福島第一原子力発電所 5・6号機滞留水浄化設備 使用前検査工程見直しについて

2019年10月11日

1. 概要

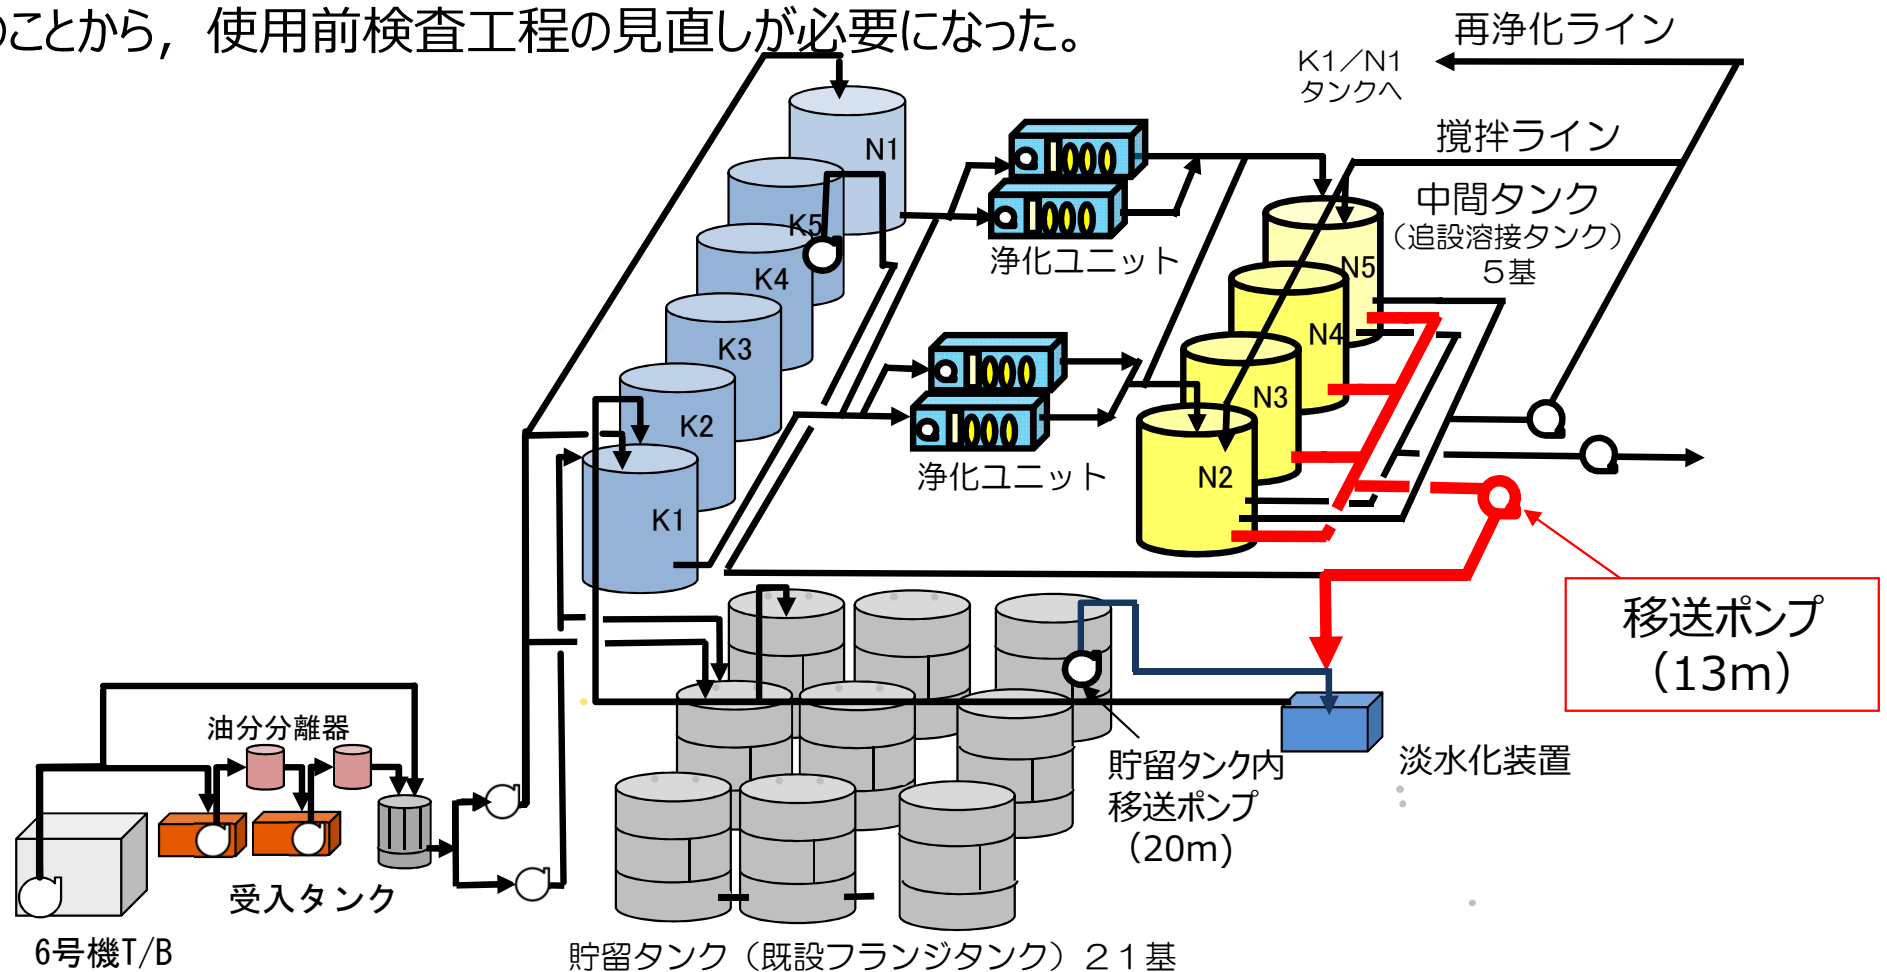
移送ポンプ（13m）の容量は、設計時にポンプ下流側配管等を考慮して、ポンプの全揚程を決めた後にポンプ性能曲線から、容量を決め、使用するポンプを選定している。当該移送ポンプを設計する際に、ポンプ下流側の淡水化装置内に敷設されている減圧弁の圧損を考慮していなかったため、全揚程が不足し、社内試験で容量が不足していることが確認された。

移送ポンプ（13m）圧損低減対策が必要となったため、以下の事項を実施したことにより工程の見直しが必要になった。見直した結果、容量が実施計画記載値 $13.8\text{m}^3/\text{h}$ に対し、 $14.6\text{m}^3/\text{h}$ であることを確認した。

- ①経年使用により弁内部に付着物が付着していることから、減圧弁（仕様の変更無し）を交換し、圧損を低減。
- ②曲率半径を大きくし、圧損を低減するため、90度エルボを90度バンドに変更
- ③吐出配管の逆止弁取外
（吐出逆止弁の設置目的は、逆流防止であるが、他の移送ポンプは吐出配管に逆止弁が設置されていなく、ポンプ停止時は吐出弁を全閉運用していることから逆流防止は図れている）
- ④減圧弁の圧力設定を $0.15\text{MPa} \rightarrow 0.12\text{MPa}$ に調整した。
